**Turbo**  
710223-5002S  
**Aplicación**  
DAEWOO

### Turbo modelo TV51 referencia 710223-5002S

*El dibujo muestra como medir los ángulos Delta (izquierda) y Epsilon (derecha).*

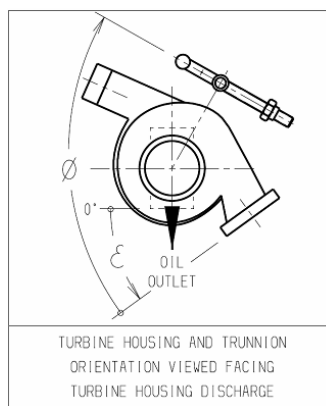
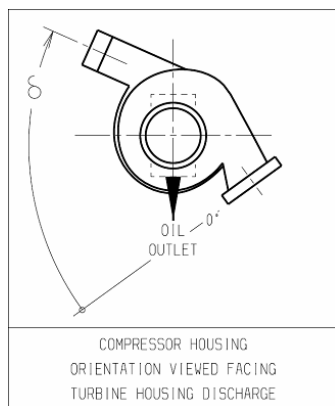
Este turbo 710223-5002S esta obsoleto y no se fabrica más. Sim embargo el turbo 710223-5006S, utiliza las mismas piezas y la única diferencia con el -5002S es la orientación de las caracolas.

Es posible reorientar facilmente las caracolas del turbo 710223-5006S para colocarlas en la posición del 710223-5002S.

<u>Delta</u>	<u>Epsilon</u>
710223-5002S	120°	330°
710223-5006S	135°	345°

1. Aflojar la abrazadera de la caracola de escape
2. Aflojar los tornillos de la caracola de admisión
3. Ajustar las orientaciones según los ángulos marcados.
4. Apretar los tornillos de la caracola de admisión con un apriete de **9.0 – 11.3 Nm**
5. Apretar la abrazadera de escape hasta **18.1 Nm** para asentar las piezas.
6. Aflojar la abrazadera hasta **5.6 Nm**.
7. Reapretar hasta **12.4 – 14.7 Nm**.
